## BXカネシン株式会社

## ハイパーガセット・II 製品切替えのお知らせ

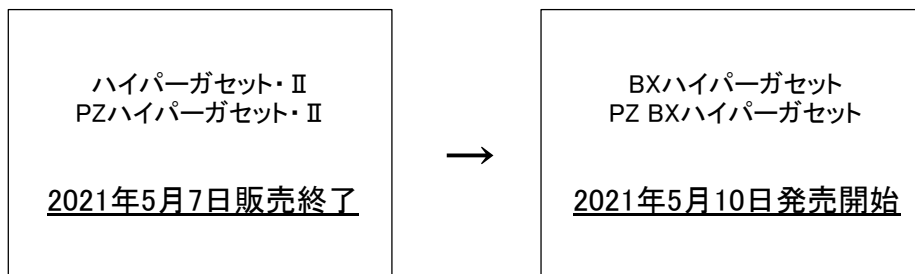
## 1) 変更内容

・取付け高さの範囲に幅ができたため、より使いやすくなりました。

土台・横架材面からの距離：**80～180mm**

(床合板がある場合は床合板面からの距離)

・従来品同様、外付け・内付け兼用で床合板あり、なし対応品です。
